**Assemblée publique de consultation
25 février 2020**

**PPCMOI – Autoriser l’agrandissement de la microbrasserie Dieu du Ciel !
dans le bâtiment voisin en dérogation à l’établissement sur 2 terrains et à la
superficie maximale pour un débit de boissons alcooliques.**

19-29, avenue Laurier Ouest

TITRE:
ÉLÉVATIONS CLARK ET LAURIER
PROJÉTÉES

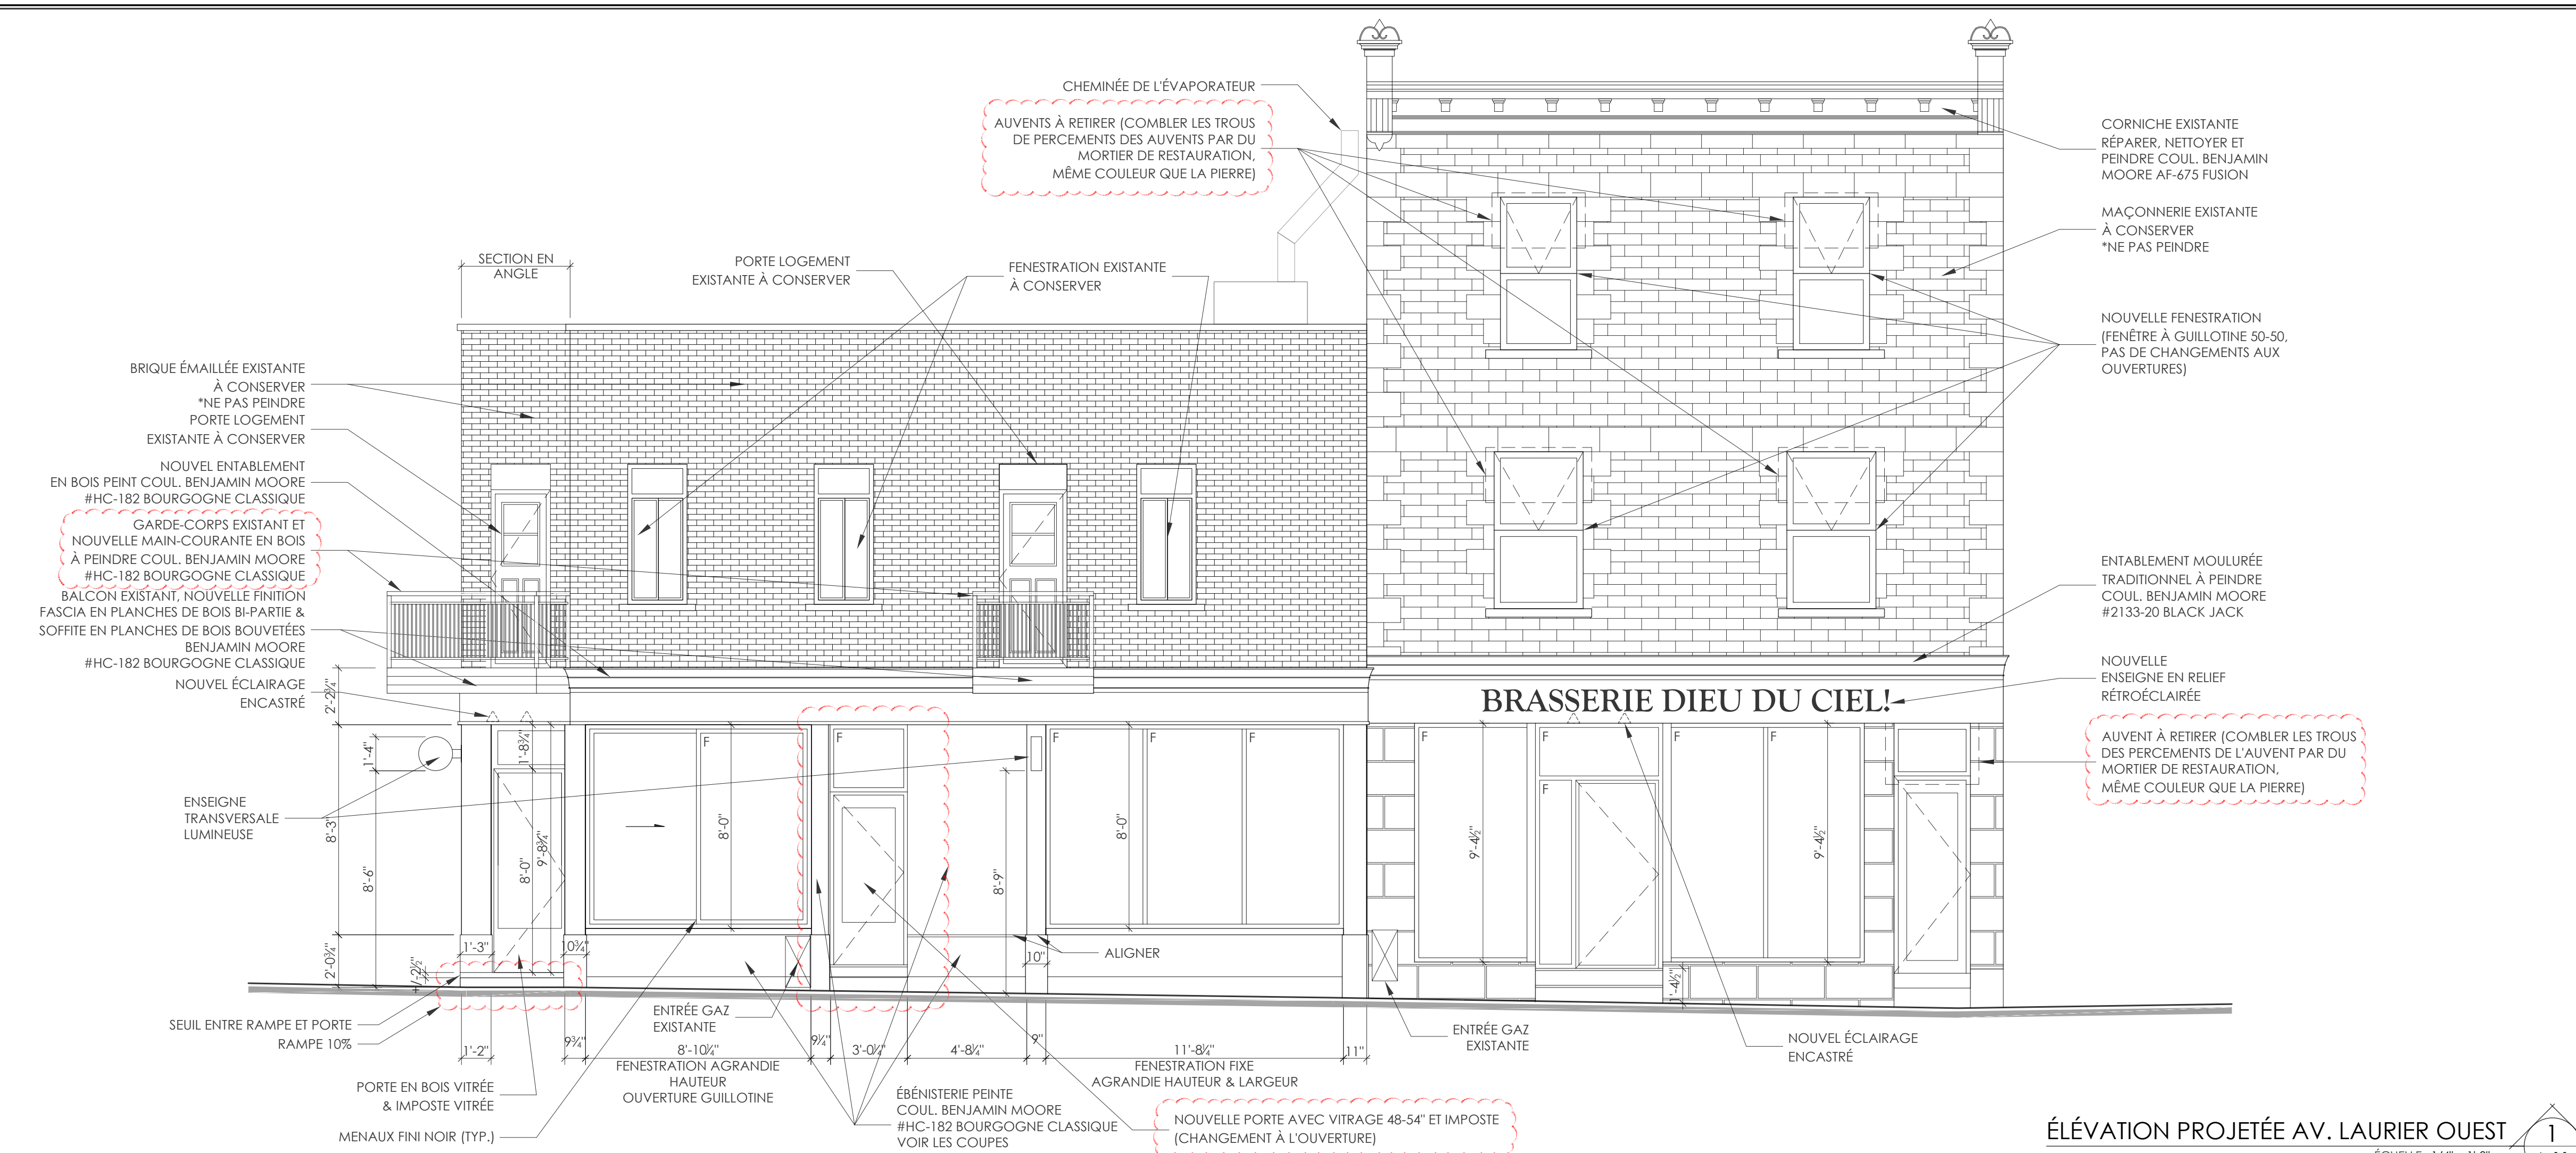
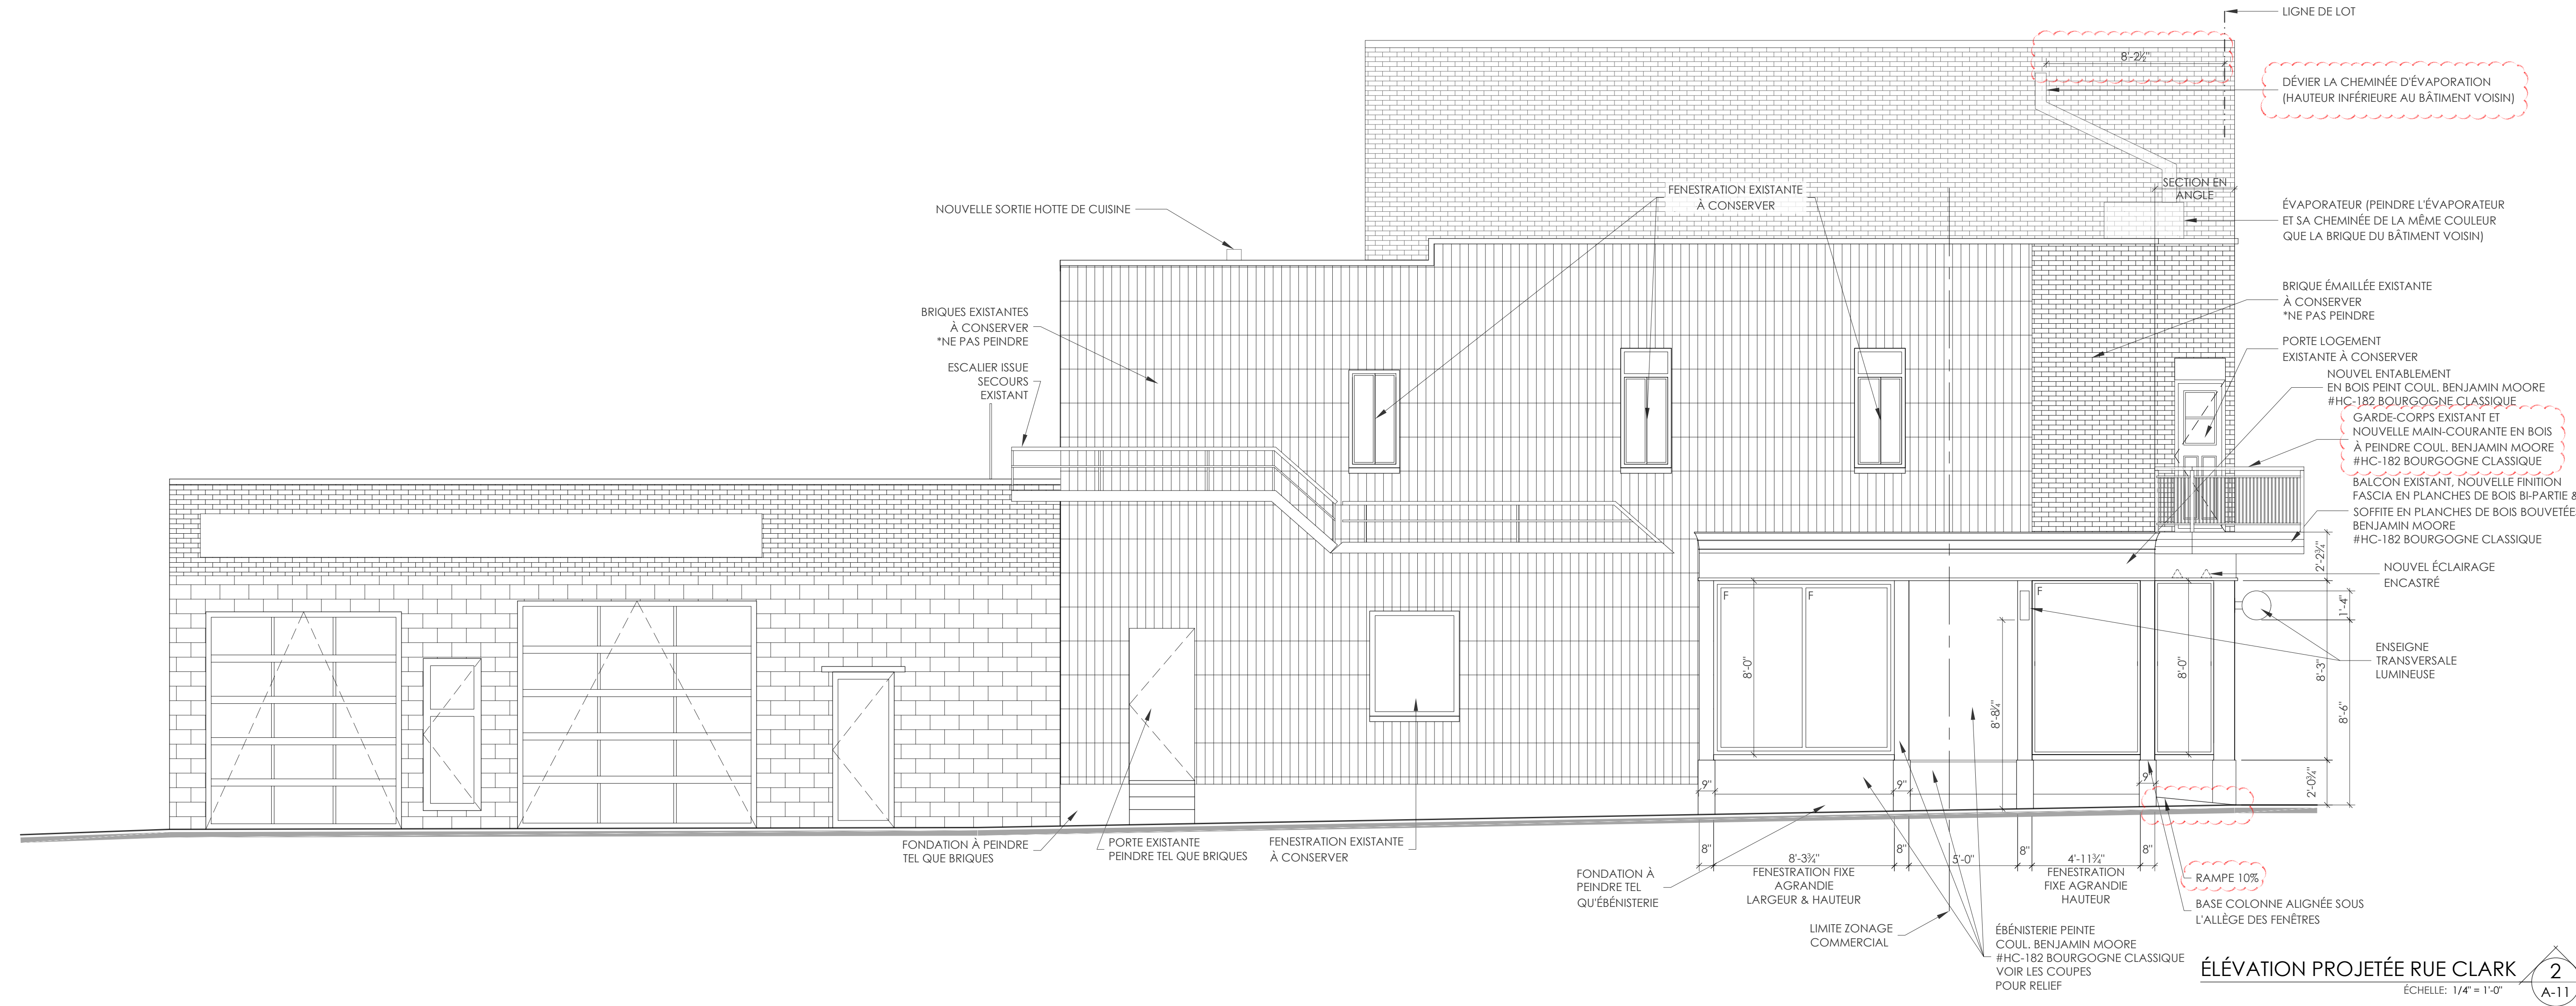
- Que les fenêtres au 2^{ème} et 3^{ème} étage du bâtiment situé au 19-21 avenue Laurier O soient remplacées par des fenêtres guillotines 50-50, sans auvent, tel qu'à l'origine;

- Que les trous de percements des auvents dans la maçonnerie soient comblés par du mortier de restauration de même couleur que la pierre;
- Que les façades du rez-de-chaussée du 19-29 avenue Laurier O fassent l'objet d'un nouveau traitement des ouvertures assujetti au Règlement sur les plans d'implantation et d'intégration architecturale (2005-18);

- Qu'une largeur minimale de 5 m de la façade donnant sur l'avenue Laurier O soit composée d'une vitrine offrant une visibilité non obstruée vers l'intérieur;

- Qu'un entablement traditionnel soit installé au-dessus des vitrines des 2 bâtiments;
- Que les fascias des balcons soient en planches de bois biparties, les soffites en planches de bois bouvetées et que les mains-courantes soient en bois;

- Que la corniche au 19-21 avenue Laurier O soit réparée, nettoyée et peinte;
- Que la porte donnant accès au 2ème étage, soit au 23 avenue Laurier O, soit remplacée par une porte avec un vitrage de 48-54 pouces de haut avec imposte;
